Nr 5638/22

**Dotyczy:** wyjaśnień do treści SWZ oraz zmiany terminu składania i otwarcia ofert w postępowaniu prowadzonym w trybie podstawowym na robotę budowlaną w zakresie: Remont budynku magazynowego nr 12 w kompleksie wojskowym przy ul. Lubelska 168 w Chełmie. Nr sprawy ZP/TP/28/2022.

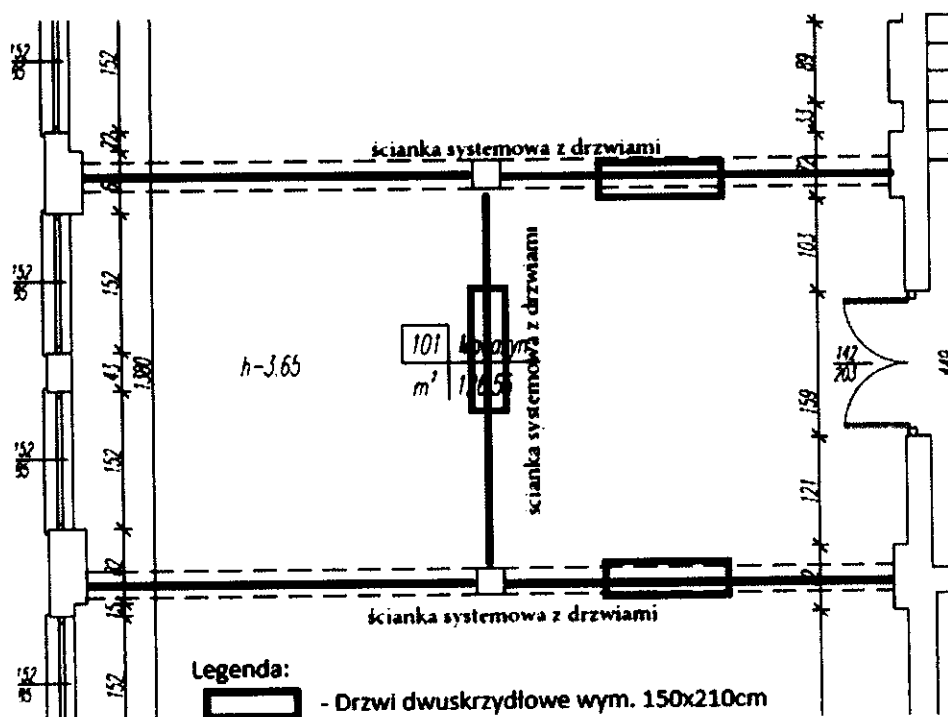
**PYTANIE 15:** „Prosimy o oznaczenie na rysunkach piwnicy i piętra ścianek systemowych z drzwiami oraz wskazanie tych, które będą bez drzwi (na przekazanych rysunkach nie wskazano tego dokładnie).”

Ad.15 Rozmieszczenie drzwi proszę przyjąć zgodnie z rysunkiem poniżej
